Réf. CRMS : AA/MB/FRT40018_652_Espaces_publics_Coeur_de_Forest Bruxelles, le 3 avril 2020
Annexe : 1 dossier

Objet : FOREST. Espaces publics du cœur de Forest - EPCF
Demande d'avis de principe sur l'avant-projet d'aménagement.

Avis de principe de la CRMS

Ci-dessus : profil de voirie et emplacement des arceaux vélos. Images tirées du dossier.

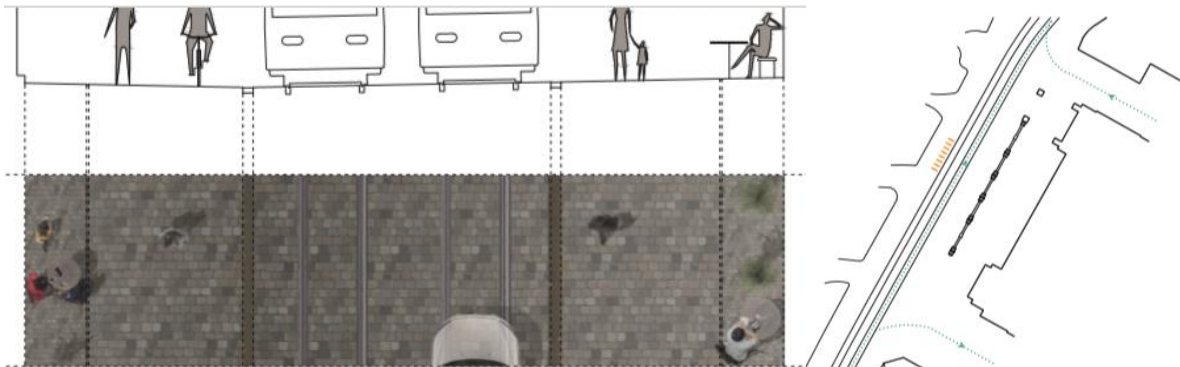
La CRMS recommande pour la construction des bordures de zones 30, d'opter pour de la pierre bleue, naturelle, noble et résistante plutôt que du béton.

L'emplacement des arceaux pour stationnement des vélos devrait être revu car ces derniers sont prévus en face des jardins de l'abbaye, dans la perspective de l'hôtel communal. De surcroît, ils perturbent le cheminement des piétons souhaitant se rendre aux jardins depuis l'arrêt de tram.

A gauche : Aubette à grande toiture à l'angle du parvis de l'abbaye.

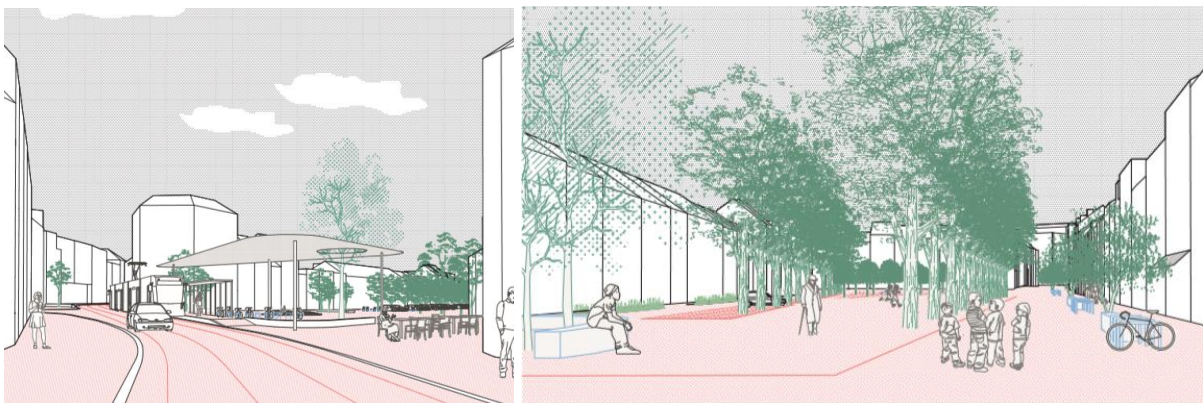
A propos de la partie de l'arrêt prévu place Saint-Denis, la CRMS préconise l'option d'une aubette plus discrète de type contemporain ou de type « Horta », afin notamment de libérer totalement la perspective sur l'entrée de l'abbaye depuis la rue Jean-Baptiste Vampé. Par ailleurs, l'aménagement d'un espace que s'approprieraient les citoyens est déjà prévu avec le réaménagement de la place Saint-Denis ; il est dès lors superflu de vouloir en implanter un second. Par ailleurs la CRMS souligne la charge d'entretien d'une telle structure.

Vue sur le muret surmonté de ferronneries en face de l'Hôtel Communal pouvant servir de « support » à un auvent construit sur mesure à cet emplacement si particulier. Image Google Street View © Google Inc.

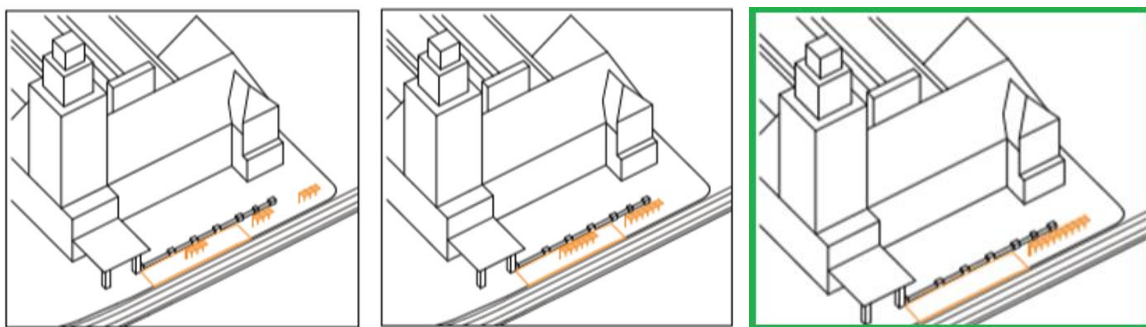
Dans tous les cas, la CRMS demande de veiller à conserver la hiérarchie des auvents, celui de l'entrée d'honneur devant primer. Elle invite à concevoir et dessiner un auvent sur mesure (qui s'inscrive et s'intègre à l'architecture de l'Hôtel Communal et à réfléchir à le combiner au muret en pierre bleue (surmonté de ferronneries) qui se développe en continuité de l'auvent de l'Entrée d'Honneur. Elle Cette formule présenterait l'avantage d'offrir une cohérence dans le traitement des ouvrages liés à l'Hôtel communal et permettrait de simplifier les jonctions entre les différents éléments existants (muret, aubette, circulation/voiries, plans inclinés, revêtements de sol).
